INTER AQUA Advance - IAA A/S  
Muslingevej 36B, 8250 Egå, Denmark  
Tel. +45 3841 4800

Date	Name	Drawing title	Revision
15-11-2017	MKT	Plan over fald på betongulve	2
10-11-2017	TK	3D200-90-3007-03	A3

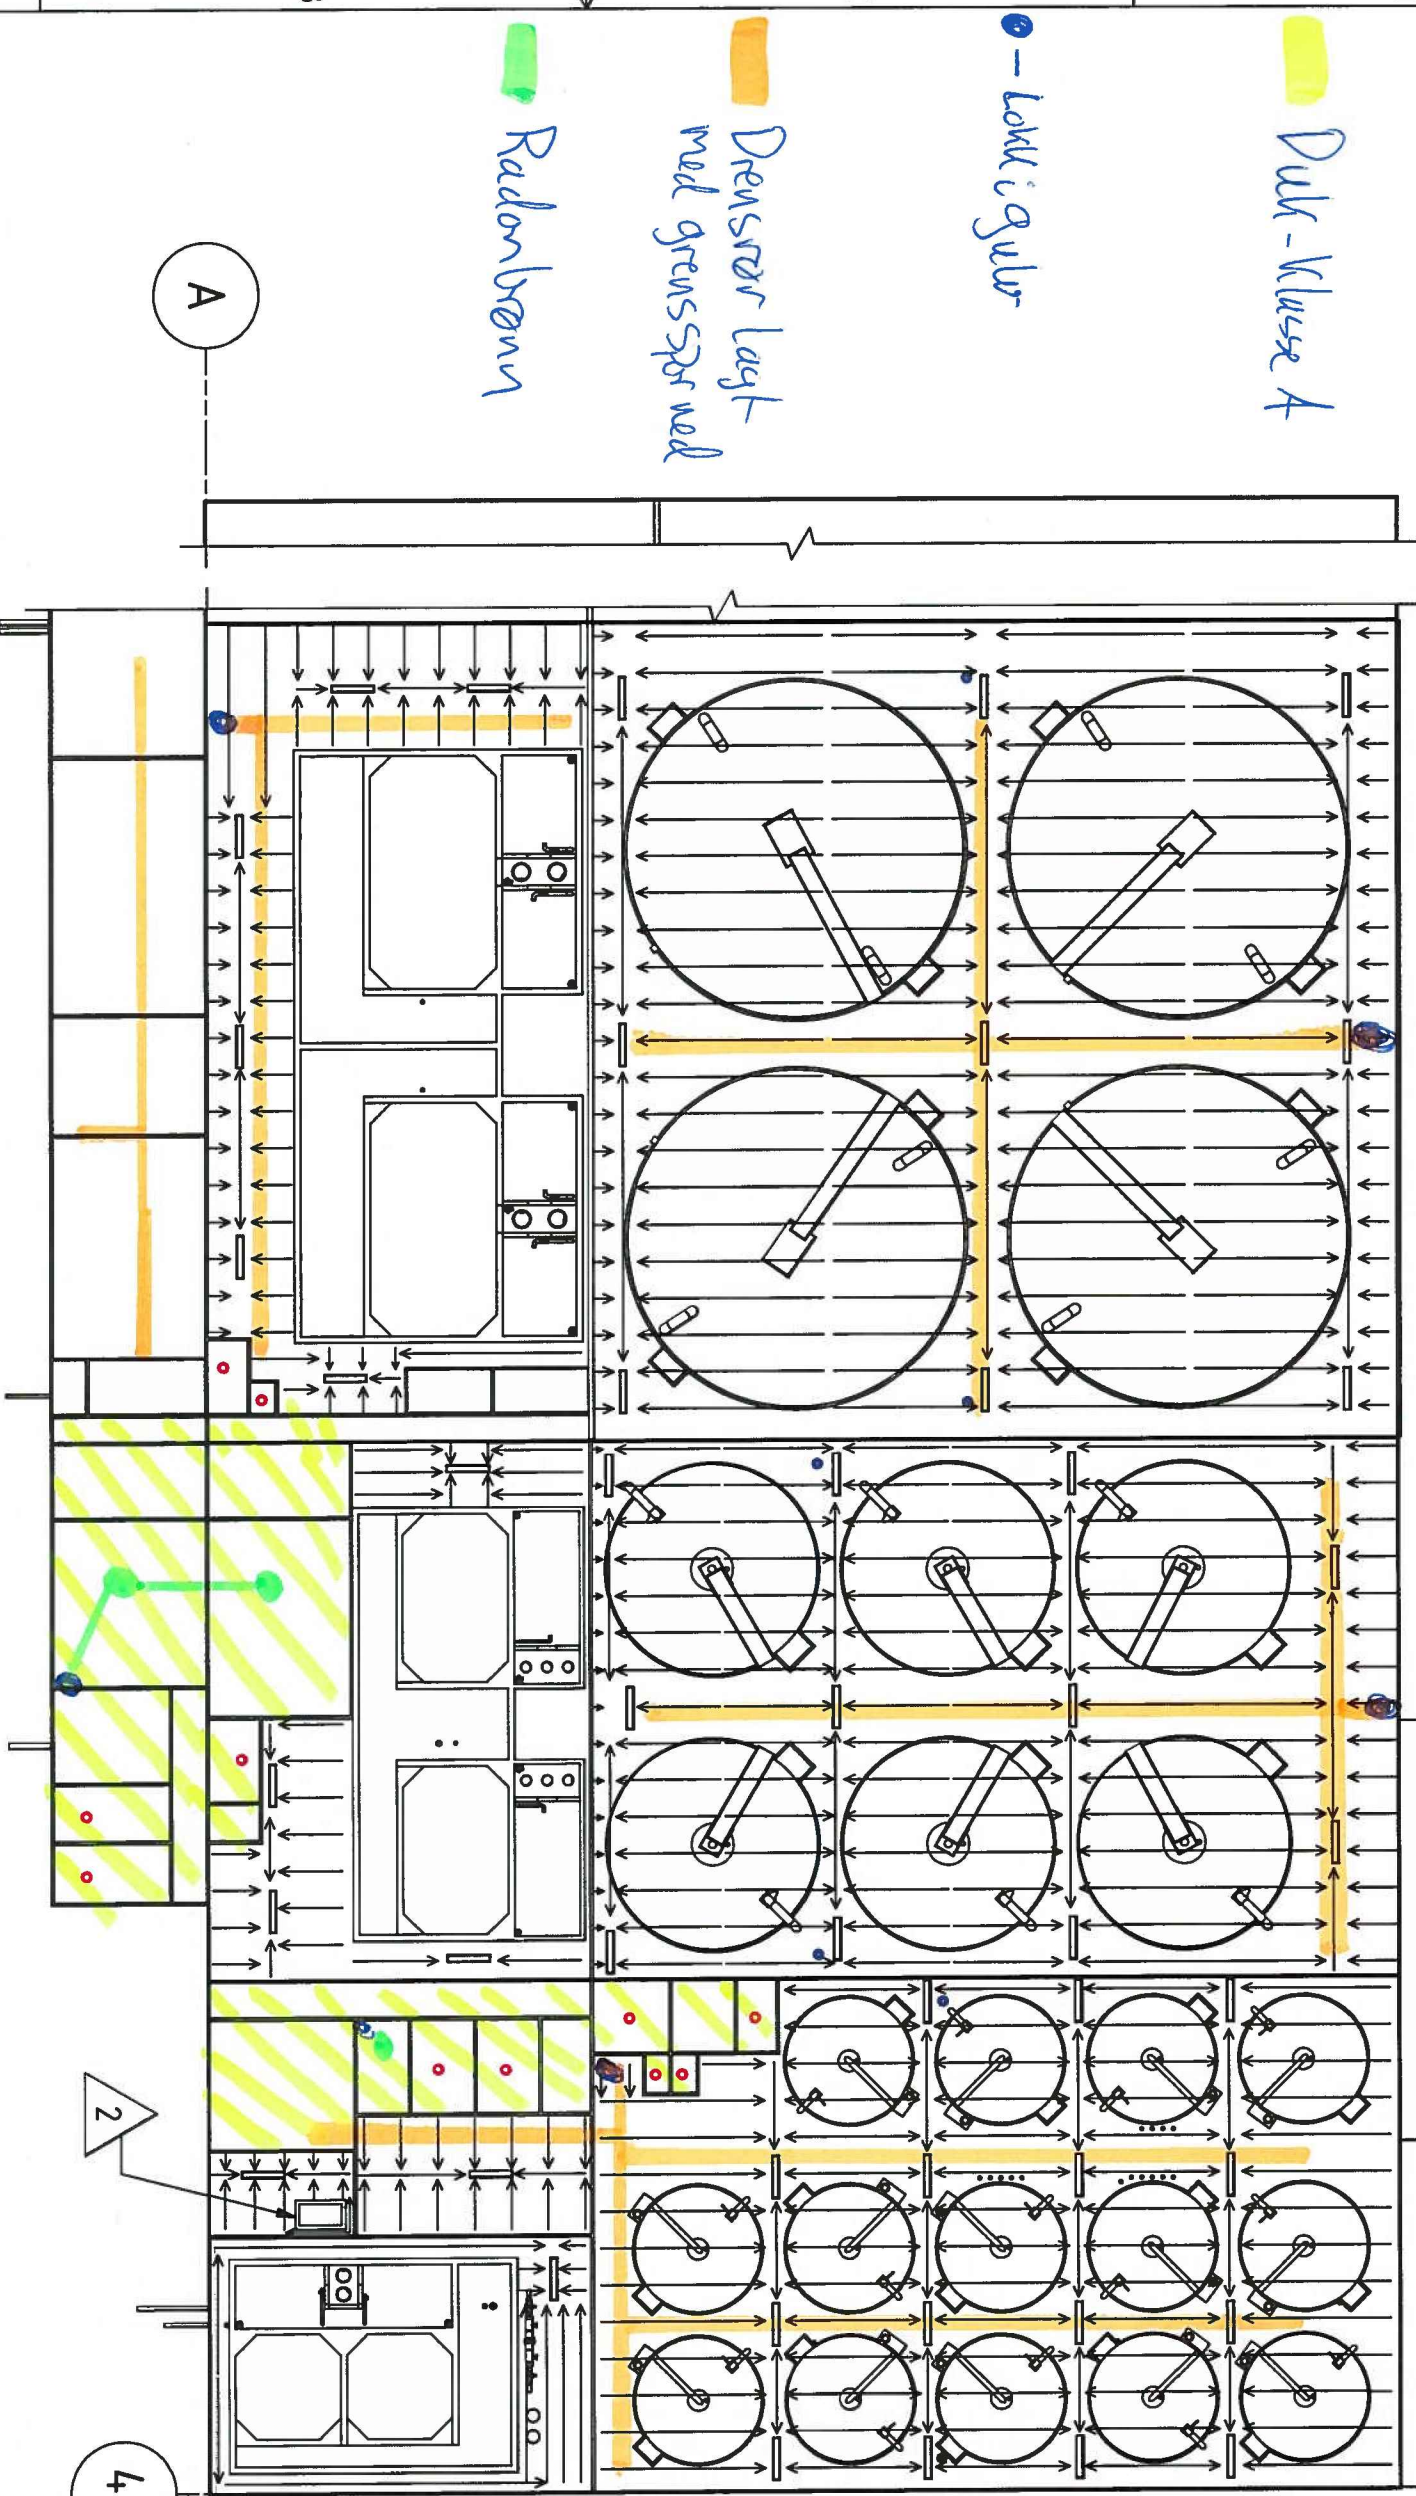
Radon tiltak

6/1-18  
ON

Duk-klasse 4

— Lokk i gulv

Drensler lagt med grensspor ved

Radonbrønn
